VERSLAG NR

GEN/10/14272910/00/NL/000

Periodieke inspectie op locatie

Residentie Las Vegas, Koning Ridderdijk 65, 8434 Middelkerke

Machinekamer 1/2 -> Veilige toegang tot de machinekamer:

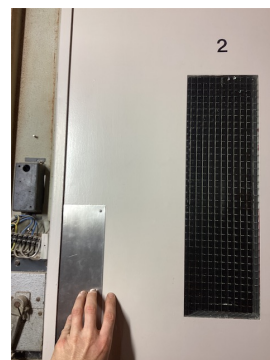
- Veilige toegang tot de machinekamer: het sleutelkastje is beschadigd, te verhelpen.
